改善箇所説明図

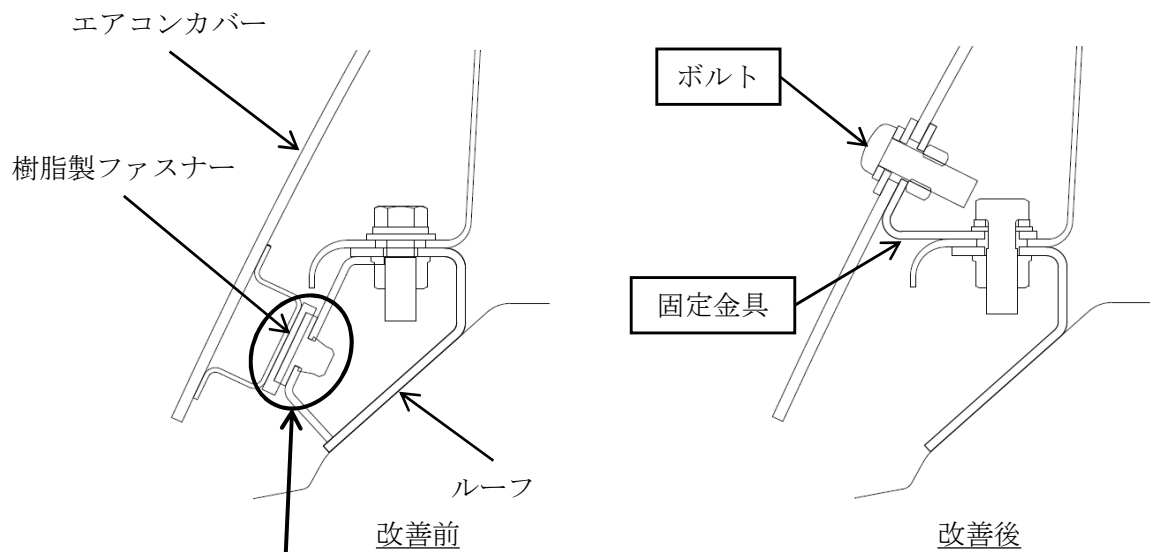
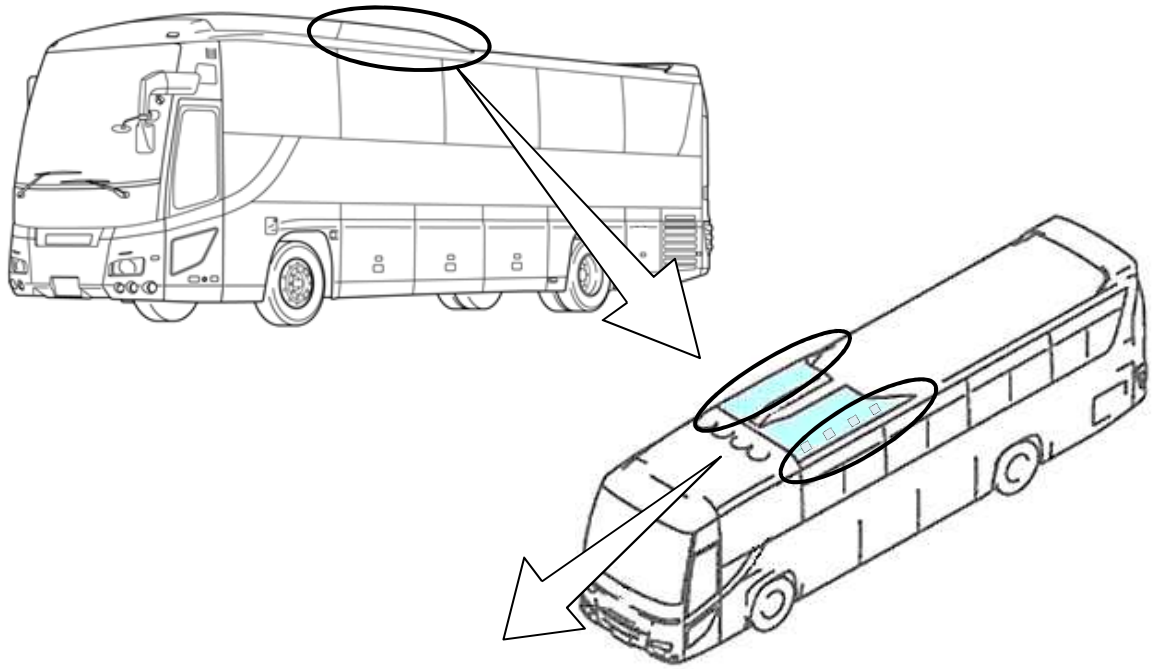
大型観光バスにおいて、エアコンカバーとルーフの締結構造が不適切なため、ルーフ後方から強い風を受けると、カバーを締結している樹脂製ファスナーが外れ、カバーが浮いてルーフとの間に隙間が生じることがある。さらに強い横風を受けると、最悪の場合、カバーが破損し脱落して、他の交通の妨げになるおそれがある。

全車両、エアコンカバーとルーフの締結構造を樹脂製ファスナーからボルト締結に変更する。
